Montevideo, 4 de diciembre de 2019.

El día 2 de diciembre se realiza inspección técnica al Centro Caif Pyporé (Chacarita de los padres) con el objetivo de cotejar si la construcción coincide con planos y chequear posibles incumplimientos a la normativa departamental vigente con el objetivo de hacer un llamado a profesionales para regularizar obras.

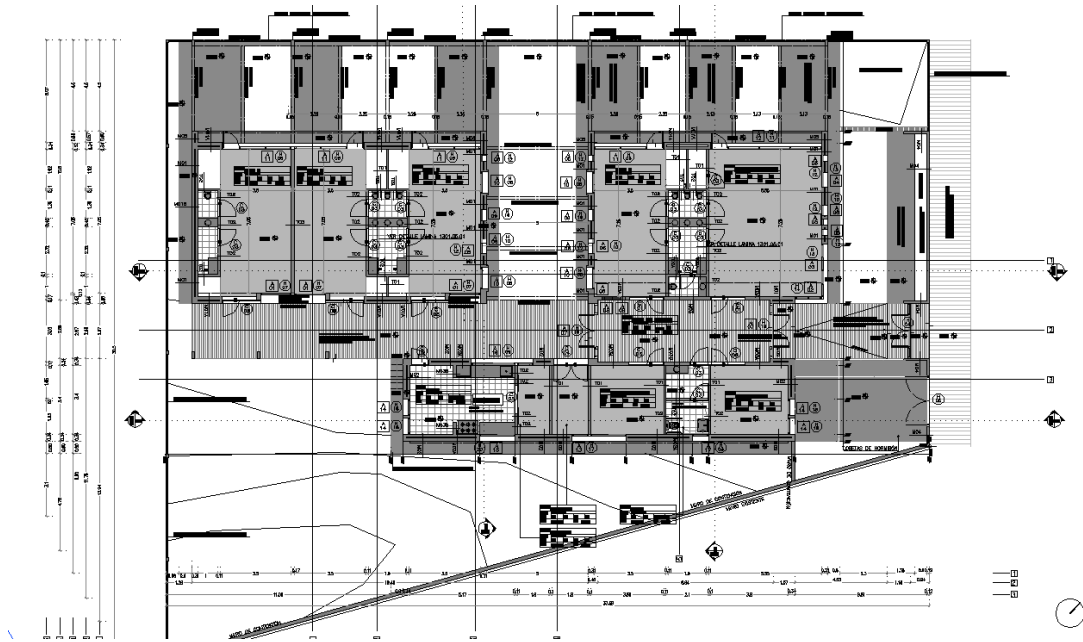
En gráficos de plantas los muros están graficados en gris, “a construir” y no aparecen como muros existentes, por lo que si son PCO se deberían editar. Además aparece en el rótulo la leyenda: “Todas las medidas quedan sujetas a verificación en obra” lo cual no es coincidente con un plano veraz.

*Extraído de la planta*

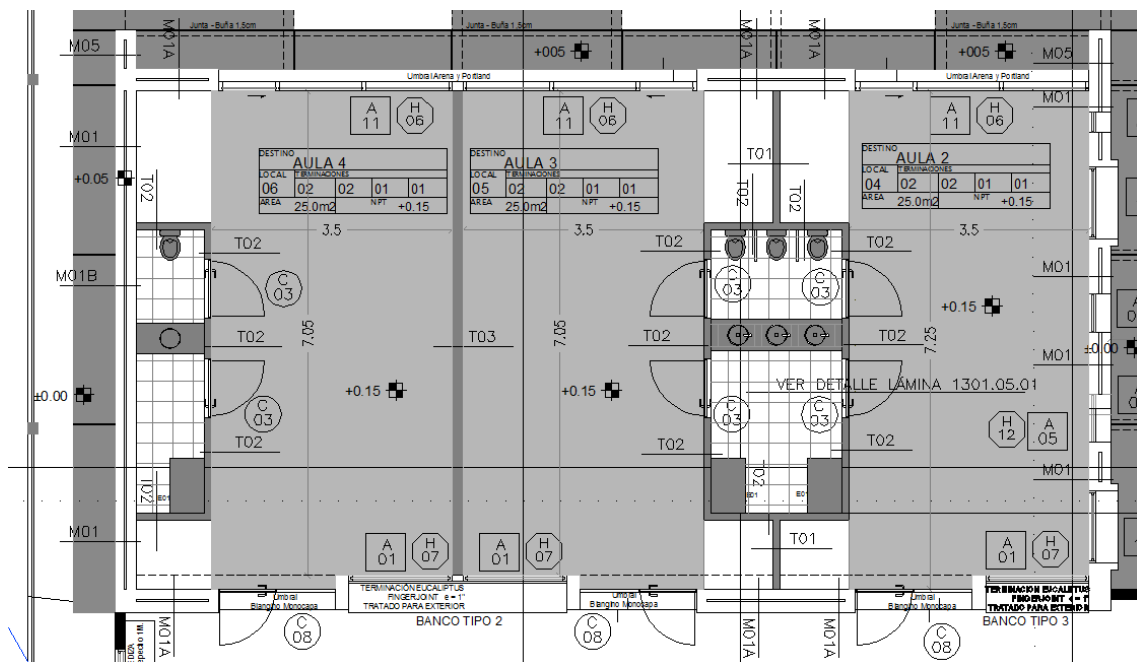
Analizados los planos de albañilería, y cotejados con la planta física existen diferencias en cuanto a iluminación y ventilación sobre todo en salas del fondo, donde por intervención del propio centro se cerró la galería

Dentro de recuadros aparecen las nuevas aberturas. Una puerta de salida a la escalera contigua a la cocina de 0.94x2.07 mts. Dos puertas ventanas corredizas de 2.14x2.10 mts y una corrediza de 1.50x1.20mts al final del corredor.

*Planta de las salas 2, 3 y 4 que se acceden desde corredor cerrado*

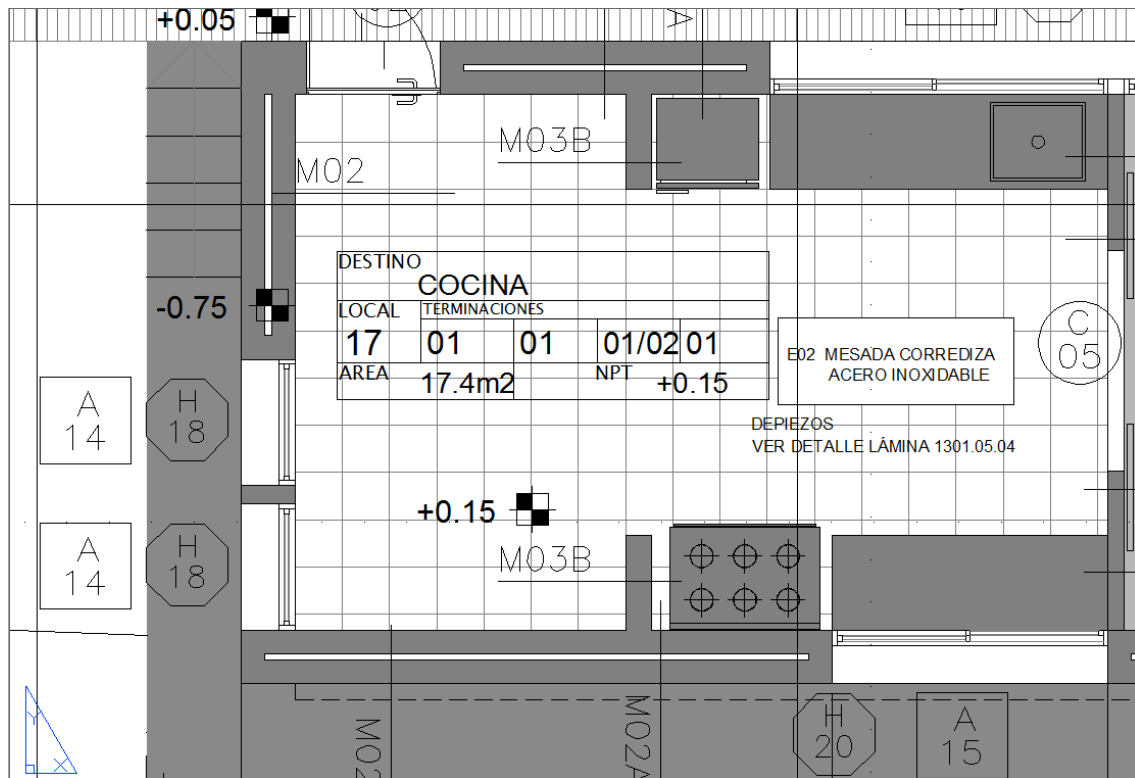
Se coteja la tipología de salas con normativa departamental, Artículo D.3317 . **Iluminación y ventilación** directas. Y Artículo D.3319 . **Superficie móvil de vanos**, en el entendido de que las salas y la cocina son “Locales habitables”:

Normativa: Área de salas= 25m<sup>2</sup>, corresponde área de iluminación de 25\*1/10= 2.5 m<sup>2</sup> y ventilación de 25\*1/10\*50%= 1.25 m<sup>2</sup>,

Realidad edificada: Área de iluminación por A11= 3.40x2.10= 7.14 m<sup>2</sup>, CUMPLE LA NORMA

Área de ventilación= 1.14x2.10= 2.94 m<sup>2</sup>, CUMPLE LA NORMA

TIPO	A14	CANTIDAD	4	IZQ. DER.	UBICACION	COCINA Y ADMINISTRACIÓN
------	-----	----------	---	--------------	-----------	-------------------------

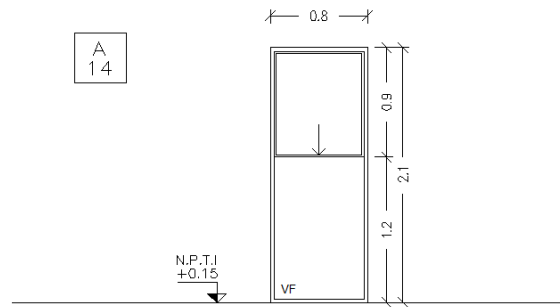
Área de iluminación por A14=  $2 \times (0.8 \times 2.1) = 3.36 \text{ m}^2$ ,

Resultando 4.94 m2, CUMPLE LA NORMA

TIPO	A15	CANTIDAD	1	IZQ. DER.	UBICACION	COCINA
------	-----	----------	---	--------------	-----------	--------

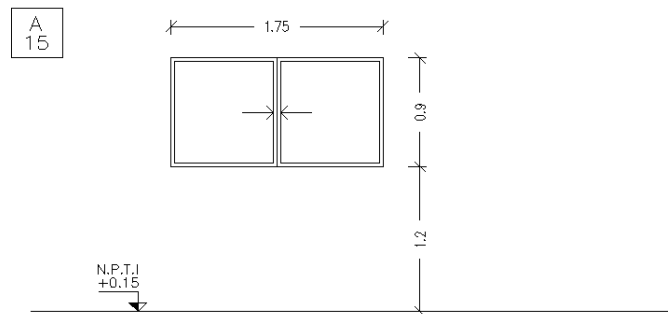
Realidad edificada: Área de iluminación por A15=  $1.75 \times 0.9 = 1.58 \text{ m}^2$

Área de ventilación (únicamente por A15) =  $1.75 \times 0.9 \times 50\% = 0.79 \text{ m}^2$ , NO CUMPLE LA NORMA, pero tiene extracción forzada a través de campana de acero inoxidable y extractor eléctrico, por lo que se necesitará permiso de SIME.

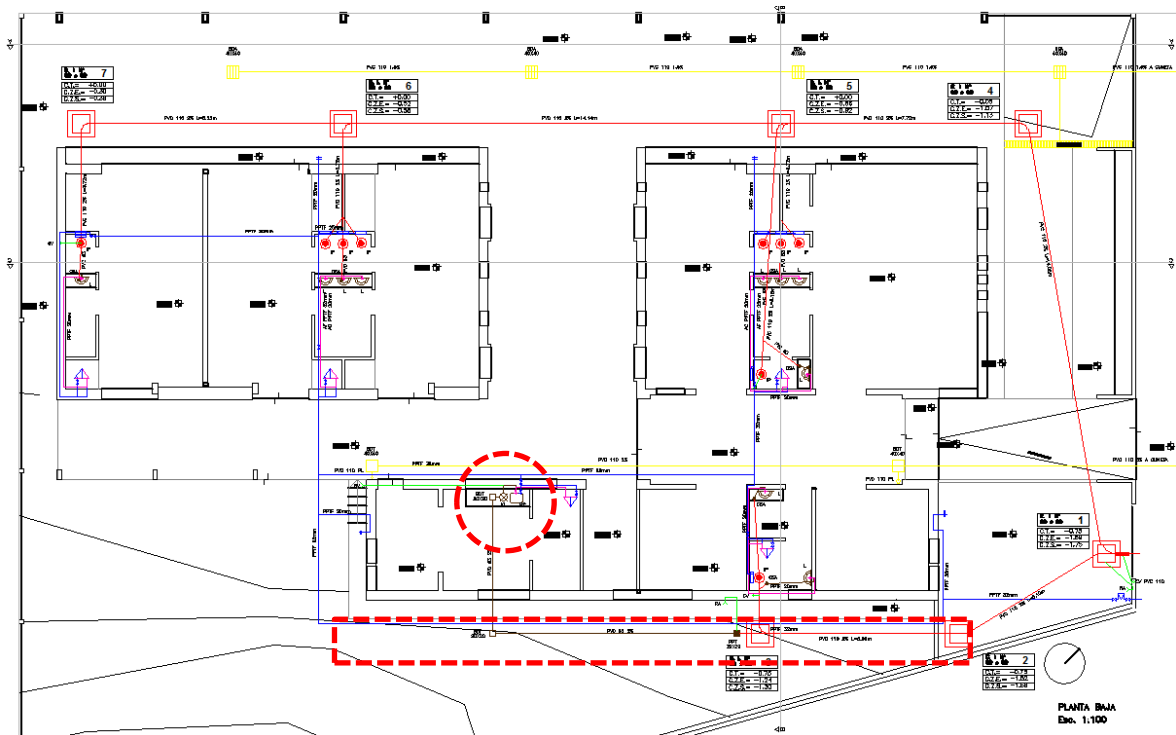
En cuanto a la sanitaria se encontraron diferencias aparentes respecto a los planos: Sanitaria 2mayo 2014.dwg.

1. El interceptor de grasas bajo mesada se encuentra en un hueco muy profundo, con señales de filtraciones desde el suelo o en uniones de piezas, con presencia de gusanos y muy mal olor, la limpieza se hace dificultosa y según personal del centro siempre han tenido problemas con la graseira. Se les sugirió que verifiquen que no está perdiendo circulo rojo identificado en figura anterior.
2. Las aguas pluviales del techo del volumen de cocina, sala de atención personalizada y administración desaguan en canalón que a través de caños drenaban al césped, actualmente, luego de robo por vandalismo no tienen los caños y el canalón desagota en terreno, el cual además cuenta con una cuneta de hormigón hacia el sector posterior del predio (cuyo propietario es el mismo al Caif), ver rectángulo en rojo de figura anterior.
